# 意見募集の結果を踏まえた報告書案の修正案

「小電力の無線システムの高度化に必要な技術的条件」のうち「特定小電力無線局の高度化に係る技術的条件」

# ① キャリアセンス関係の明確化について

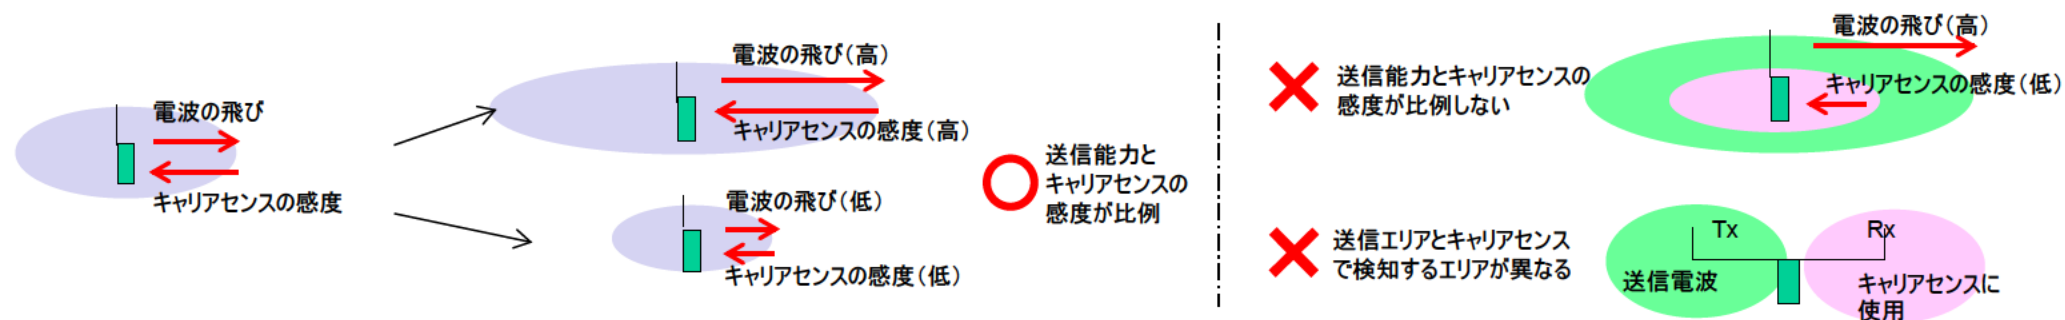
○キャリアセンスで検知すべき対象は、自局の送信電波により影響を与えるエリアにある他の無線局の存在である。(基本的な考え方)

○キャリアセンスは、送信側の機能であり、特定小電力無線局では元々、空中線と筐体が一体(分離不可)であったことも考えると、元々想定している基準的な条件(例えば、利得2.14dBi、給電線損失0)と比べて、送信利得を高くして遠くまで電波が出せるようになればその分、キャリアセンスも敏感になるべきであり、給電線損失が大きかったり送信利得が小さくて電波が飛びにくくなるのであればその分だけ、キャリアセンスも鈍くなることは許容されるものと考えられる。

○一方で、キャリアセンスに用いる空中線系が、送信系と異なる場合は、

- ・送信系の性能と、キャリアセンスに用いるものの性能で差がある場合に、送信の性能とキャリアセンスの感度が相応に比例しないケース
  - ・自局の送信電波のエリアとは異なるエリアをキャリアセンスで見るケース
- も考え得るが、これらは上記基本的考え方に添わないものと考えられる。

- ・キャリアセンスは、自局の送信電波により影響を与える可能性のあるエリアに存在する、他の無線局の存在(当該他の無線局が発射する電波)を検知できることが必要であること。
- ・キャリアセンスに用いる空中線系は、原則として送信系と同一系統のものをを用いる※こととし、電力規定におけるキャリアセンスレベルの基点は、右図のとおりとすること。

※ 複信の場合にキャリアセンスに受信系統の空中線系を用いることも考えられることから、送信系と同一系統のものをを用いた場合と同等に、自局の送信電波により影響を与える可能性のあるエリアに存在する他の無線局の存在を検知できる場合は、この限りでない。

## ② 空中線分離の条件(空中線利得、空中線電力)の見直し (400M帯・1200M帯テレメ・テレコン・テータ)

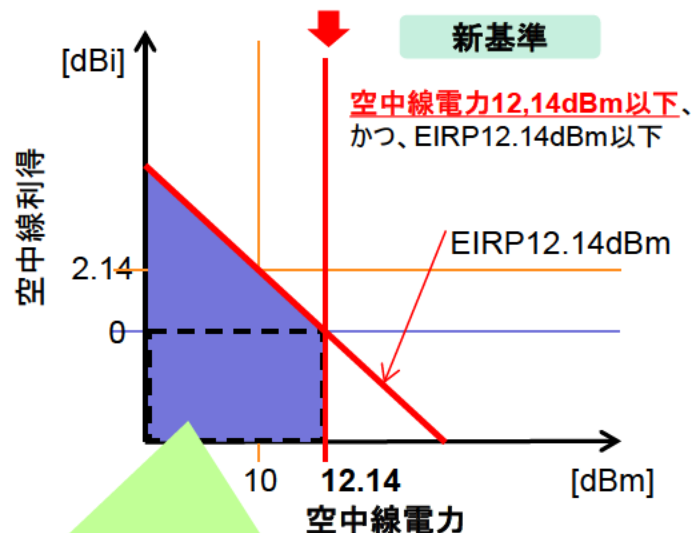
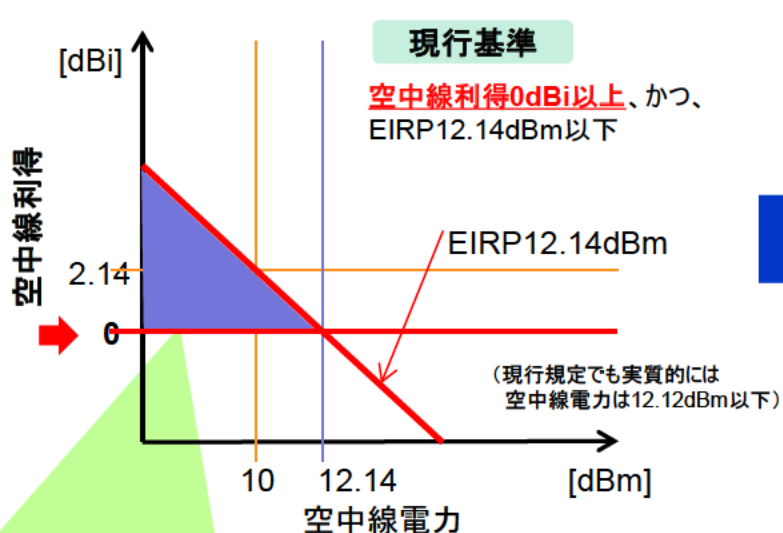
○以前は空中線電力は最大10mW(一部周波数は最大1mW)であったところ、平成26年1月の一部答申(改正は同年8月)により、EIRP12.14dBm(一部周波数は2.14dBm)の範囲内で空中線電力を1Wまで補うことを可能とした。  
この際、空中線電力が10mWを超える分が、本来のアンテナからの放射ではない(EIRPに寄与しない)給電線からの放射のために積み増しされることを抑止するため、空中線分離を行う際は、「空中線利得は0dBi以上」との条件を付したところである。

○これにより、現在、空中線分離時において低利得のアンテナが使用できない。

○しかし、現行規定でも実質的な空中線電力の上限は12.14dBm=16.37mW(一部周波数は1.637mW)であり、この空中線電力以下であれば、空中線利得を0dBi以上とする制限を課さずとも、上述のような空中線電力の余計な積み増しを防ぐことが可能。

現行基準は、アンテナ以外(給電線か等)からの意図的な放射(EIRPに寄与しない)のために電力を積み増しするようことを抑える目的で、空中線分離時は「空中線利得0dBi以上」を設定。→ アンテナの小型化が困難。

○以上より、空中線分離を行う際の空中線電力の上限を16.37mW(12.14dBm)(426.025MHz以上426.1375MHz以下の周波数の電波を使用するものにあつては1.637mW(2.14dBm))とした上で、空中線分離の際に空中線利得を0dBi以上とする条件を外すことが適当と考えられる。これによって、送信機とアンテナ含めた設備のトータル的な小型化が促進されるものとする。

0dBi以下のアンテナも使用可能となり、また、EIRPに寄与しないような「アンテナ以外(給電線等)からの放射」のために、空中線電力の余計な積み増しを抑えることが可能。
